DZ-P.231.1.15.2024

Lublin, dnia 20.12.2024 r.

Dotyczy postępowania o udzielenie zamówienia publicznego na **rozbudowę al. Unii Lubelskiej w Lublinie na odcinku od ronda Lubelskiego Lipca '80 do wysokości zjazdu na teren „VIVO! Lublin” wraz z rozbiórką i budową obiektów mostowych na rzece Bystrzycy.**

Zamawiający informuje, że w przedmiotowym postępowaniu w terminie o którym mowa w pkt. 2.2. SWZ, wpłynęły następujące zapytania. Poniżej treść zapytań wraz z odpowiedziami.

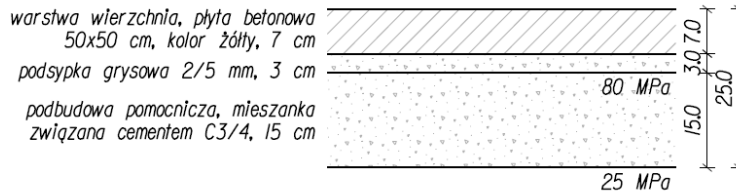
123. Branża mostowa: Prosimy o zweryfikowanie ilości w kosztorysie - pozycja: "Schody skarpowe dla obsługi - 59mb" jezdnia lewa oraz "Schody skarpowe dla obsługi - 62mb" jezdnia prawa wg rys.5.8 Projektu Technicznego

Prawidłowe wartości to 5.9 m oraz 6.2 m, zgodnie z rysunkiem. Zamawiający działając na podstawie art. 137 ust. 1 ustawy z dnia 11.09.2019 r. Prawo zamówień publicznych (Dz. U. z 2024 r. poz. 1320) w załączeniu przekazuje poprawione kosztorysy ofertowe: „Most jezdnia lewa (zachodnia), zadanie 1” oraz „Most jezdnia prawa (wschodnia), zadanie 1”.
